**Informe Consolidado de Solicitud de Aclaraciones, Rectificaciones y/o Ampliaciones Complementario a la Declaración de Impacto Ambiental del Proyecto “Adecuación Proyecto Parque Candelaria Solar y su Línea de Transmisión”.**

Nombre del Titular : INVERSIONES CANDELARIA SOLAR SPA.  
Nombre del Representante Legal : Andrés Sepúlveda Alcaíno.  
Dirección : LAS LAVANDULAS 11245 LAS CONDES.

El presente Informe Consolidado de Solicitud de Aclaraciones, Rectificaciones o Ampliaciones a la Declaración de Impacto Ambiental del proyecto “Adecuación Proyecto Parque Candelaria Solar y su Línea de Transmisión”, contiene las observaciones generadas en virtud de la revisión de la Adenda.

Imagen N°1: Escurrimiento superficial Q3 y Q4 proyectado.

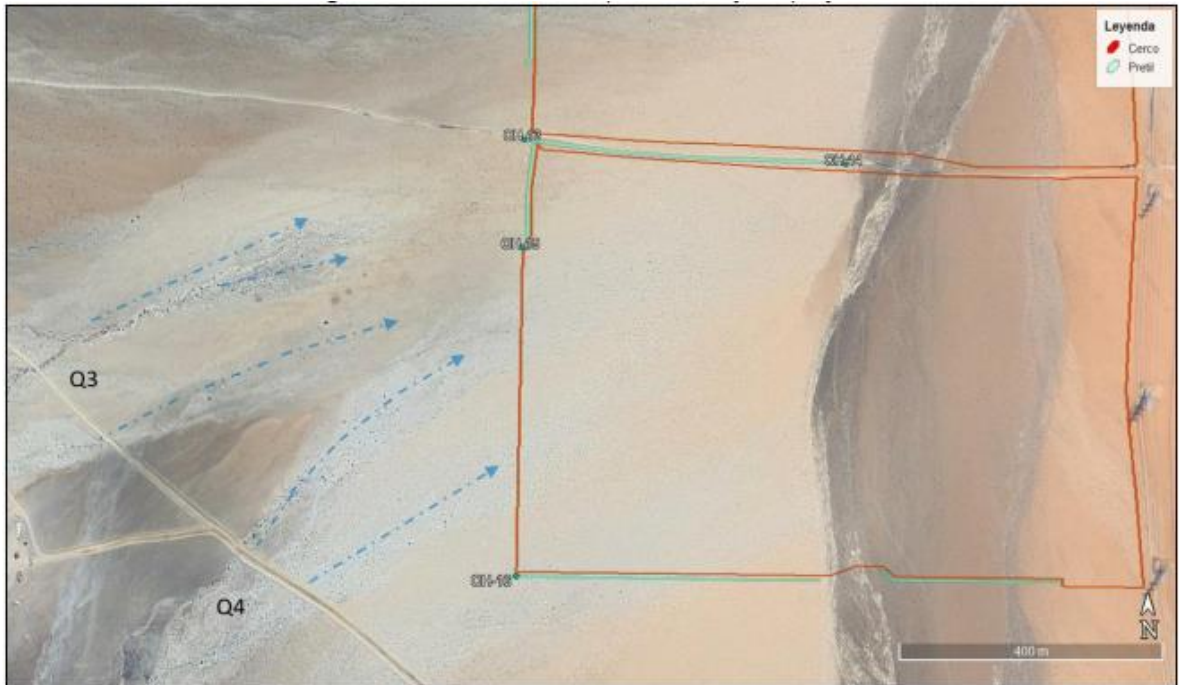
3.4.1 De acuerdo a la respuesta a la Observación 51 de la Adenda, el Proponente propone no realizar la extensión del pretil, desde el punto OH-15 hasta el punto OH-16, debido a los siguientes argumentos:

- i. El Proponente no ha presentado evidencia técnica que demuestre cómo parte del flujo, que pudiera generarse en el cauce Q4, se desviará por el pretil Sur Poniente, ni tampoco presenta la determinación del volumen de agua que podría ser desviado desde Q4.
- ii. Se puede observar que existe la posibilidad de que parte del flujo que pudiera generarse ante la activación del cauce Q3, podría eventualmente circular entre los sectores OH-15 y OH-16 (Ver Imagen N°1).

- iii. Al tratarse de un flujo difuso y esparcido, el agua podría escurrir como un flujo laminar en el cauce de Q4, sin concentrarse en un punto específico, disminuyendo la posibilidad de generar socavaciones, cárcavas y/o cauce definido, hasta las obras del Proyecto pudiendo generar inundaciones y arrastre de sedimento.
- iv. El tipo de sedimento en su lecho (22% grava, 73% arena y 5% finos)<sup>1</sup> es indicativo de sedimentos de tipo aluvial<sup>2</sup> y además, de similares características al sedimento del sector donde se implementará el pretil sur poniente (ver resultados de Calicata C3 y Calicata C4 de la Tabla 27, Observación 51 de la Adenda).

Considerando todo lo anterior, no es posible descartar que, ante el desarrollo de un evento hidrometeorológico de tasa de retorno de 100 años, las obras del Proyecto no se verán afectadas. Así, y con la finalidad de evitar el contacto de las aguas naturales con las obras del Proyecto que, por su naturaleza y funcionamiento, deben ser resguardadas ante un evento hidrometeorológico que pudiera además generar eventos de inundaciones. Por lo anterior, se reitera al Proponente la necesidad de cubrir la totalidad de las áreas del Proyecto cercanas y expuestas a las zonas de inundación de los cauces, pues los antecedentes aportados en la Adenda, no permiten justificar técnicamente que no hay necesidad de extender la obra hidráulica de defensa identificada como pretil, desde el punto OH-15 hasta el punto OH-16, por lo tanto, deberá presentar durante el presente proceso de evaluación ambiental el nuevo diseño del pretil, para evitar emergencias y asegurar las obras del Proyecto.
